PARC EOLIEN DE CHAMPEOLE

DOSSIER DE DEMANDE D'AUTORISATION ENVIRONNEMENTALE

PIECE - CHAMPEOLE_13_REPONSE DEMANDE DE COMPLETEUDE

**RAPPORT DE NON-RECEVABILITE CONCERNANT
UNE DEMANDE D'AUTORISATION ENVIRONNEMENTALE**

Carte 8 : Localisation des points de photomontages

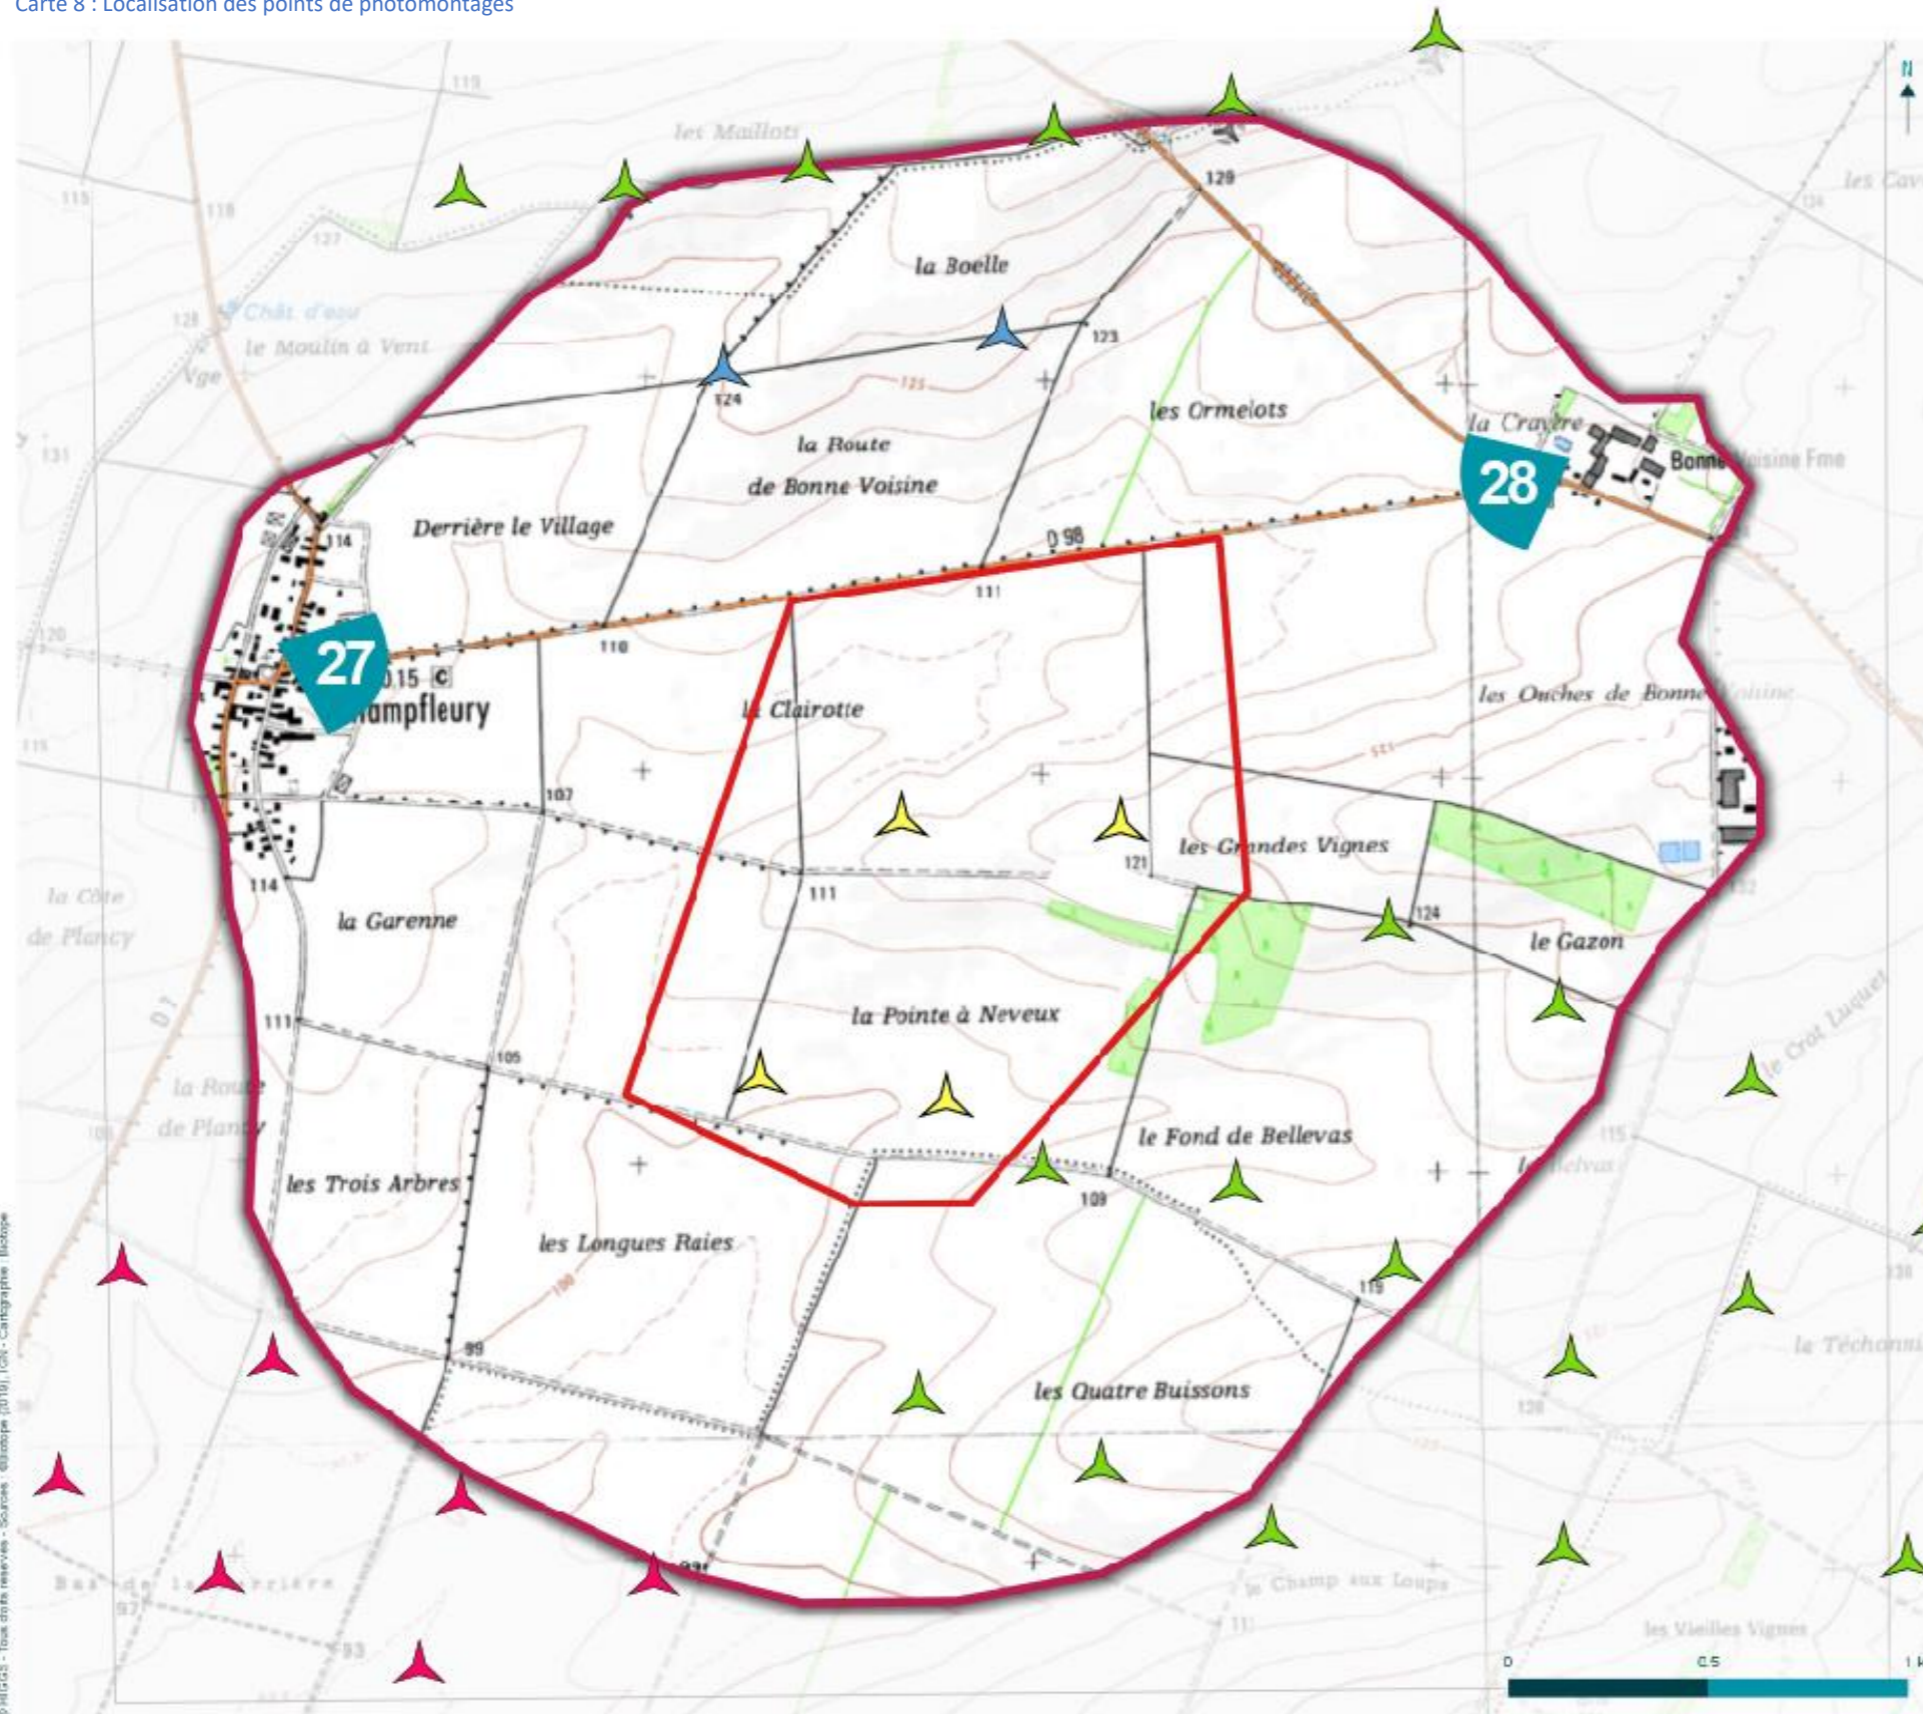
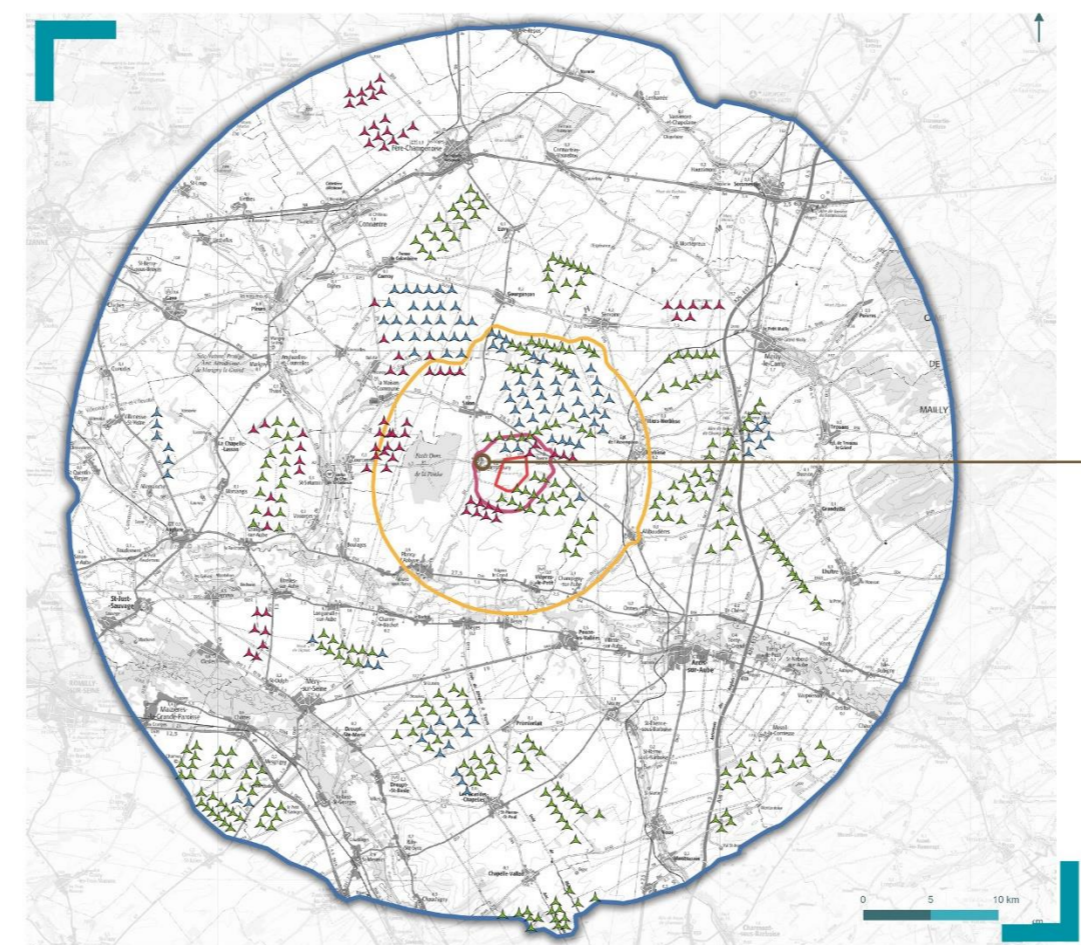
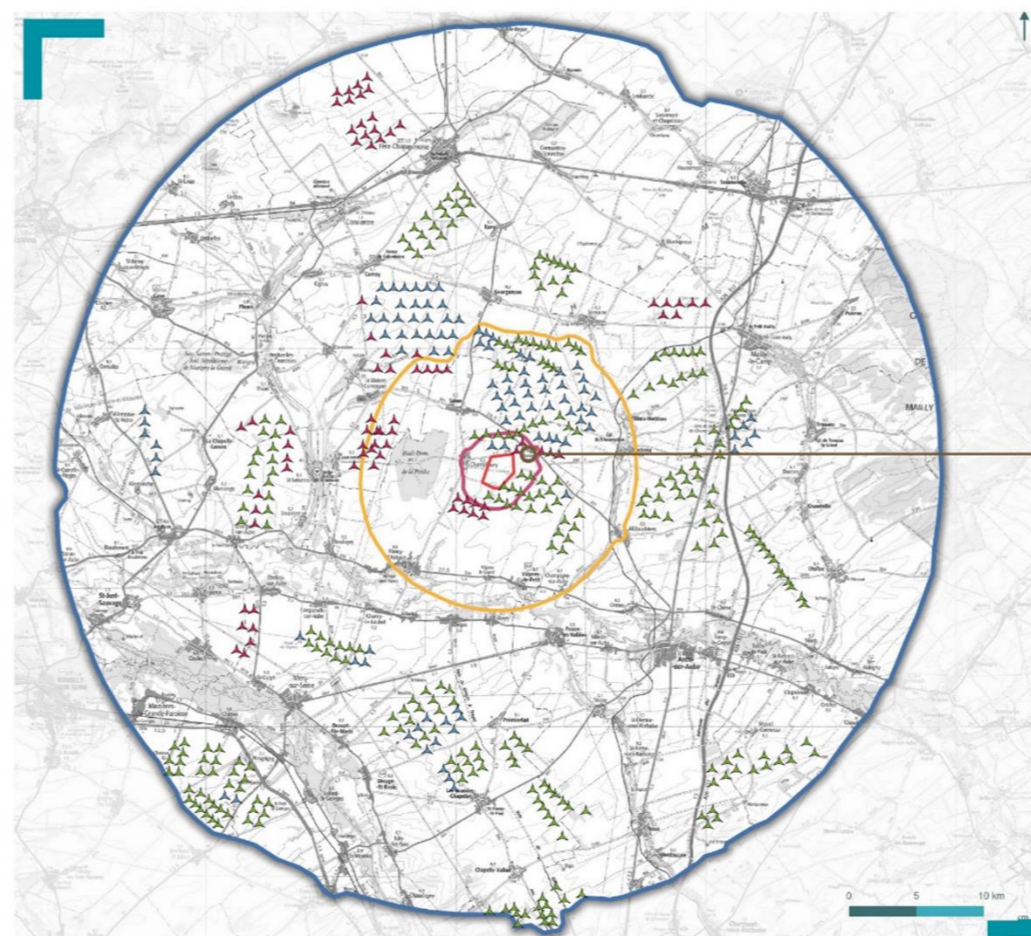
Paysage	<ul style="list-style-type: none"> ➤ Compléter par des photomontages supplémentaires depuis les mêmes points de vue mais en l'absence des éoliennes E1 et E2. ➤ Compléter par des diagrammes de saturation supplémentaires depuis le village de Champfleury et la ferme de Bonne Voisine en l'absence des éoliennes E1 et E2.
Urbanisme	<ul style="list-style-type: none"> ➤ Justifier la compatibilité du projet avec l'exercice de l'activité agricole ➤ Justifier l'absence d'impact sur la ZICO « Vallée de l'Aube, de la Superbe et Marigny » répertoriée sur la commune d'implantation à proximité du projet. ➤ Compléter le dossier en tenant compte des recommandations de la brochure « Retrait-Gonflement des Argiles » concernant les installations et constructions. (source : https://www.aube.gouv.fr/Politiques-publiques/Securite-protection-de-la-population/Securite-civile/Risques/La-prevention-des-risques/Le-risque-retrait-gonflement-des-sols-argileux/BROCHURE-RECOMMANDATIONS-CONSTRUCTION-ARGILES)

Parmi les 5 points de vue situés dans l'aire d'étude immédiate, **2 lieux de vie, au niveau de Champfleury et de Bonne voisine**, présentent les points de vue les plus rapprochés de la zone d'implantation potentielle du projet. **Ces 2 points de vue ont ainsi fait l'objet d'un photomontage complémentaire sans les éoliennes E1 et E2, pour permettre de comprendre l'insertion du projet dans son environnement en l'absence de ces deux éoliennes.**

Dans le cadre de ces photomontages, la distance entre les éoliennes (n=4 ici) et les premières habitations a été recalculée, puisque les photomontages sont réalisés sans les éoliennes E1 et E2.

Depuis ce point de vue au niveau du centre-bourg de Champfleury et en l'absence de E1 et E2, seules 2 éoliennes (E3 et E4) sont visibles mais fortement tronquées par le contexte bâti et les végétaux qui entourent cette partie de la ville. Les éoliennes E5 et E6 sont totalement masquées par les bâtiments du premier plan sur la droite. Il y a très peu d'effets de cumul avec les parcs éoliens autorisés des Ormelots, du village de Richebourg et de Bonne Voisine car seuls les bouts de pales de E3 et E4 sont perceptibles.

L'impact est faible.

Le projet n'entraîne pas de nouvelles échelles paysagères et vient s'insérer dans un contexte éolien déjà dense. L'implantation des éoliennes se fait dans la continuité des parcs existants et laisse un espace de respiration suffisant pour éviter les effets de saturation.

L'impact est modéré.

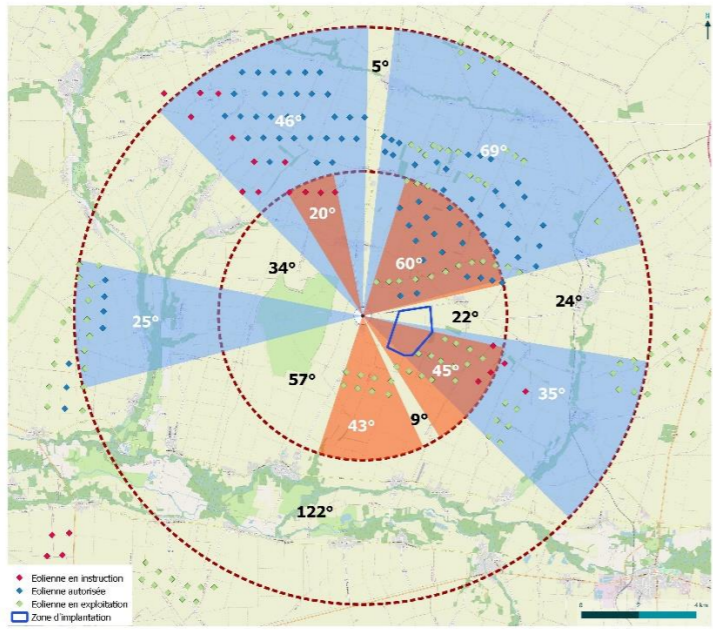
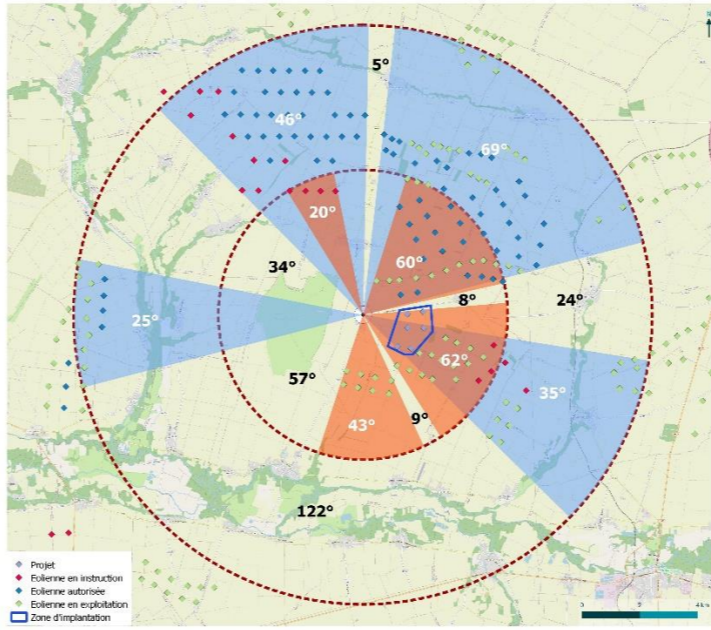
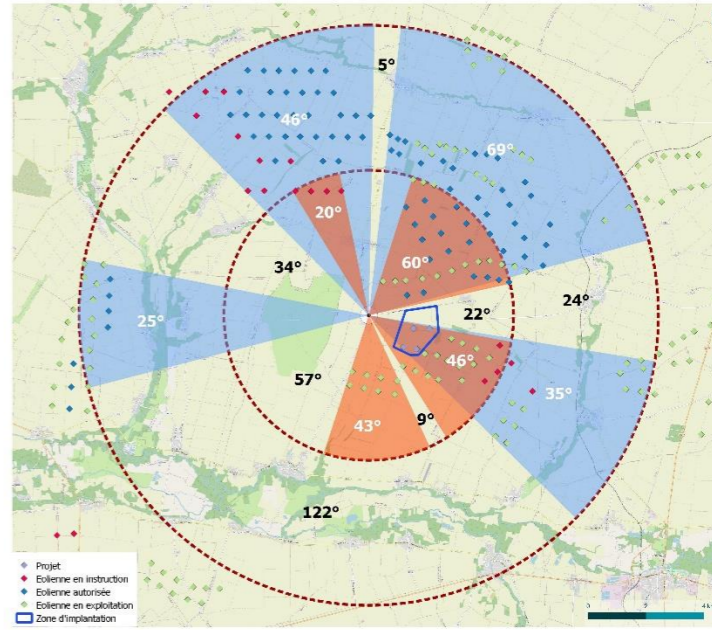
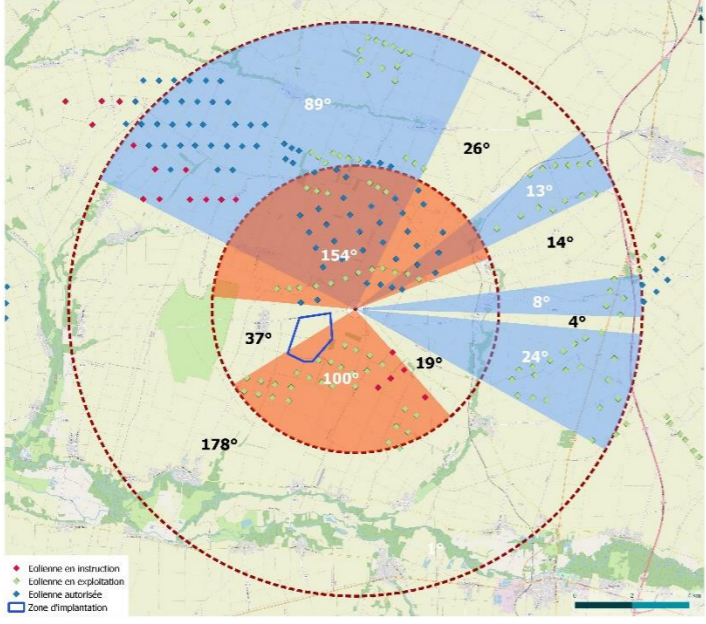
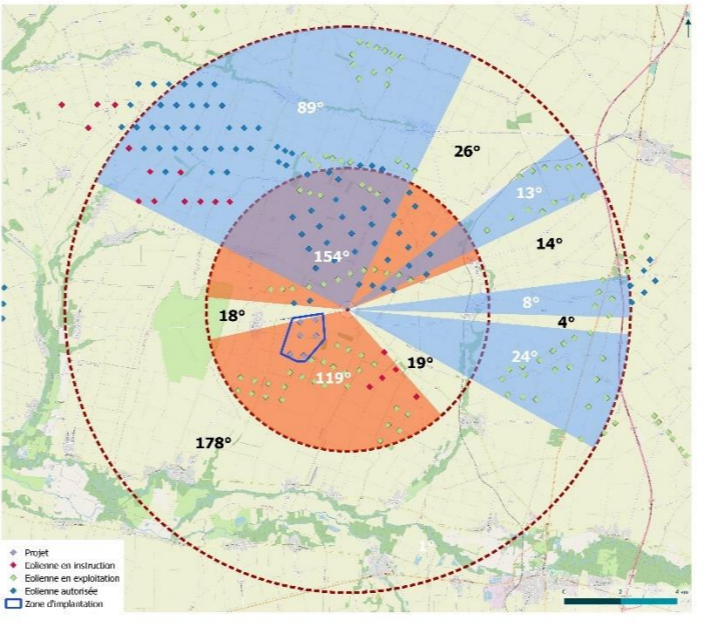
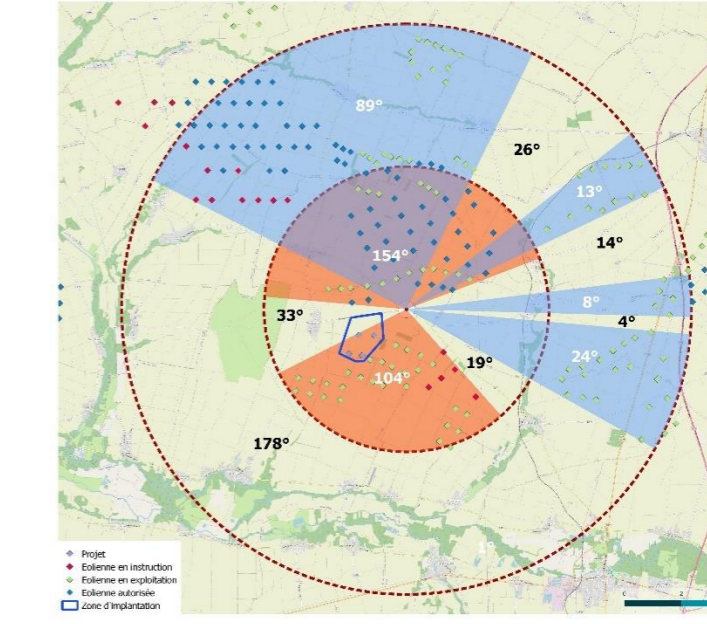
L'objet de la réponse à la demande de complément n°2 doit mettre en exergue les impacts identifiés du projet éolien sur le paysage. En réponse à cette demande, les points de vue liés à la réalisation des diagrammes de saturation présents dans l'étude d'impact initiale sont repris dans le tableau suivant :

Le projet éolien vient s'implanter dans le rayon de 5 km à l'Est du point de vue. Tous les indicateurs dépassent les seuils à l'état initial. L'éolien existant est assez proche et dense du Nord au Sud de la commune de Champfleury.

L'indice d'occupation des horizons avec la variante à 6 machines est de 360° tandis que celle à 4 présente un indice de 344°. L'indice de densité, quel que soit l'état projeté, reste identique (0,18).

L'angle le plus grand sans éoliennes (espace de respiration) est identique que ce soit à l'état initial ou aux états projetés, soit de 57°.

L'angle du projet est de 49° à 6 éoliennes et de 35° à 4.
